Modifica del design del galoppino 531 0203 20

Produttore:	Audi, Seat, Skoda, Volkswagen
Modelli:	
Audi:	A3, A4
Seat:	Alhambra, Altea, Altea XL, Cordoba, Ibiza III, Leon, Toledo II, Toledo III
Skoda:	Fabia, Octavia, Superb
VW:	Bora, Caddy III, Golf IV, Golf V, Golf VI, Jetta III, New Beetle, Passat, Polo, Sharan, Touran, Multivan/Transporter T5
Motori:	1.6, 2.0, 2.0i
OE Numeri:	06A 109 479 (sostituito) 06A 109 479 A (sostituito) 06A 109 479 B (sostituito) 06A 109 479 C (sostituito) 06A 109 479 F (attuale)
N. art.:	531 0203 20

Figura 1 531 0203 20 - versione precedente

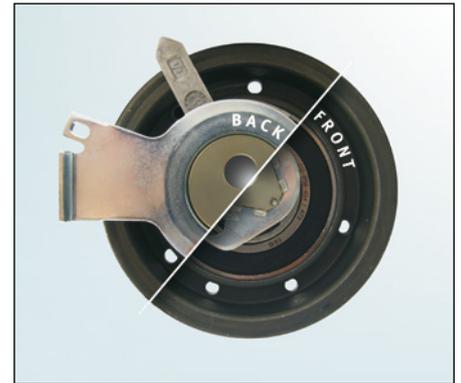
A seguito della continua evoluzione dei nostri prodotti, il design del galoppino 531 0203 20 è stato modificato. Le informazioni di servizio mostrano le differenze che caratterizzano esteriormente le due versioni, fornendo una vista del lato anteriore (Front) e una del lato posteriore (Back) di entrambi i galoppini.

Nella fase transitoria di questa modifica potrà accadere che siano disponibili entrambe le varianti. Entrambe le versioni di galoppino soddisfano i requisiti tecnici e possono essere utilizzate senza restrizioni per i veicoli indicati.

L'utensile speciale (OE numero T10020) per la rotazione dell'eccentrico non è più necessario. Al suo posto, è possibile utilizzare una chiave a brugola da 6 mm.
